Mission régionale d'autorité environnementale

Région Hauts-de-France

**Avis délibéré de la mission régionale  
d'autorité environnementale  
Hauts-de-France  
sur le projet d'exploitation d'une carrière de craie  
à Dizy-le-Gros (02)  
Actualisation de l'avis de l'autorité environnementale  
du 11 août 2020**

n°MRAe 2021\_5987

*Plan de phasage – Source : dossier du pétitionnaire –*  
*note de présentation page 7 d'avril 2020*                      *note de présentation page 7 de novembre 2021*

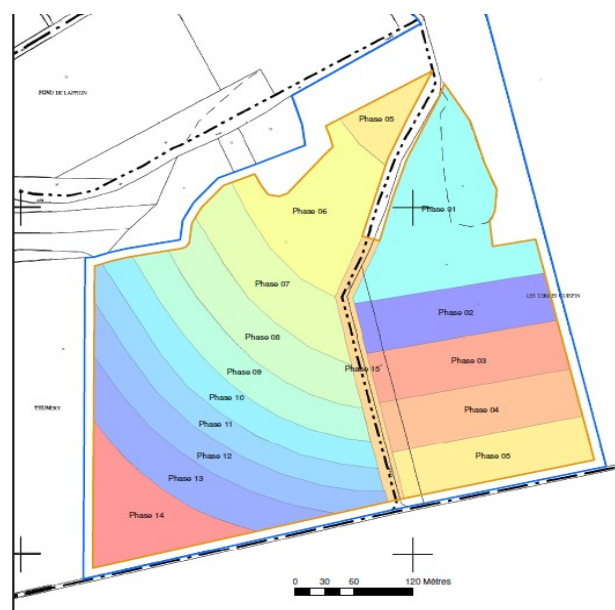
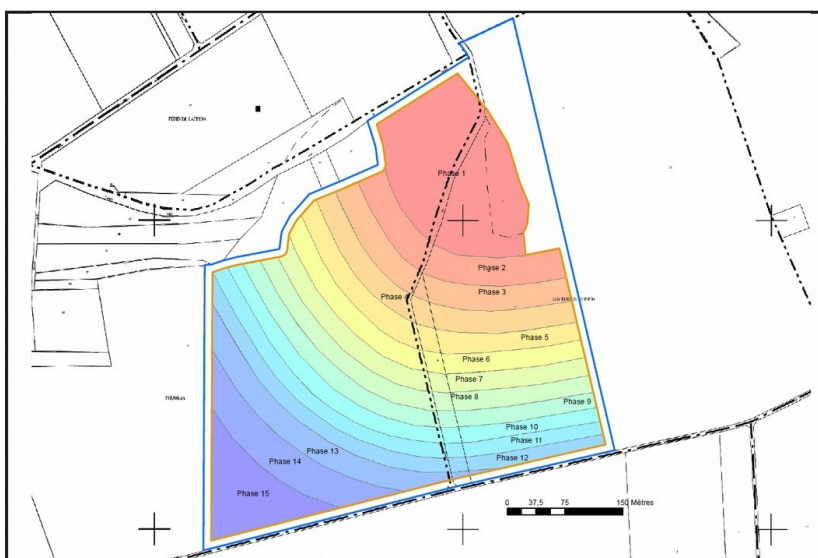
Concernant le phasage d'exécution des travaux, celui-ci a été modifié de manière significative. Ainsi, l'exploitation initiale, qui prévoyait un phasage en 15 étapes, avec une première phase durant la première année puis les 14 phases suivantes tous les deux ans (page 6 et plan page 7 de la note de présentation d'avril 2020) et selon des tranches concentriques étendues sur l'ensemble de l'emprise, a été revue. Le nouveau plan de phasage proposé (page 7 de la note de projet de novembre 2021) envisage une disposition différente avec deux secteurs de progressions en 14 phases durant chacune deux années, scindés en deux par l'ultime phase 15 prévue sur une année.
